## Keuringsverslag van een elektrische laagspanning- en zeer lage spanningsinstallatie

**NIET CONFORM**

Straatnaam: Kapellebaan  
Huisnummer: 10  
Busnummer:  
Postcode: 2240  
Gemeente: ZANDHOVEN  
Land: België

Controlebezoek van een oude huishoudelijke elektrische installatie van een wooneenheid bij verkoop op vraag van de verkoper volgens (KB 08/09/2019) - AREI Boek 1- 8.4.2. en 8.2.1. en 4.2.4.3.

Afbeelding schakel- en verdeelbord:

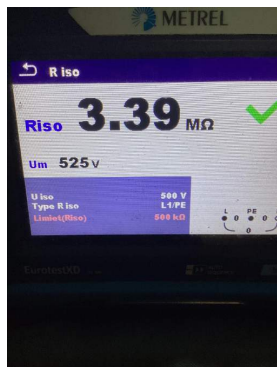
- 11.01 Eéndraadschema van de installatie is niet aanwezig. (Boek 1 Afdeling 2.12 - 2.13 en 3.1.2)
- 11.03 Situatieschema van de installatie is niet aanwezig. (Boek 1 Afdeling 2.12 - 2.13 en 3.1.2)

- 12.01 Eén of meerdere differentieelstroombeschermingsinrichtingen werken niet met testknop en/of stroominjectie. (Boek 1 Onderafdeling 6.5.7.2)
- 13.08 Een demonteerbaar aansluitstuk (aardingsonderbreker) moet steeds gemakkelijk bereikbaar zijn. (Boek 1 Onderafdeling 5.1.5.1. en 5.4.3.5.)

- 15.01 De aanduiding van de stroomkringen en/of apparatuur, aansluitklemmen, enz dient aangebracht of vervolledigd te worden. (Boek 1 Onderafdeling 3.1.3.1. en 3.1.3.3.A. en 5.1.6.1)

- 15.11 Niet gebruikte invoeringen van het verdeelbord zijn niet correct of onvoldoende afgedicht. (Boek 1 Afdeling 5.1.4. en 4.2.2.3.)
- 16.01 De differentieschakelaar aan het begin van de huishoudelijke installatie is niet verzegelbaar. (Boek 1 Onderafdeling 4.2.4.3.)

- 16.09 Er is geen bescherming door een differentieelstroombeschermingsinrichting met een gevoeligheid van max. 30mA voorzien voor contactdozen zonder aardpen. (boek 1 afdeling 8.2.1 punt 6)

- 17.01 De smeltzekeringhouders of houders van kleine vermogensschakelaars met pennen met een sectie kleiner dan 10mm² zijn niet voorzien van kalibreerelementen. (Boek 1 Onderafdeling 5.3.5.5.A.)

- 18.13 Het gebruik van kabels van het type VTLmb, LMVVR, COAX, VVT is verboden. (Boek 1 Onderafdeling 5.2.1.2.)
- 19.02 Loshangende schakelaars, contactdozen en/of aftakdozen dienen degelijk bevestigd te worden. (Boek 1 Afdeling 1.4.1. & 1.4.2)

- 19.06 Niet alle contactdozen op LS zijn voorzien van een aardingscontact conform NBN C 61-112-1:2017. (Boek 1 Onderafdeling 1.4.2.3. en 5.3.5.2.)
- N17 De aardspreidingsweerstand kon niet gemeten worden. Deze dient bij voorkeur kleiner te zijn dan 30ohm.
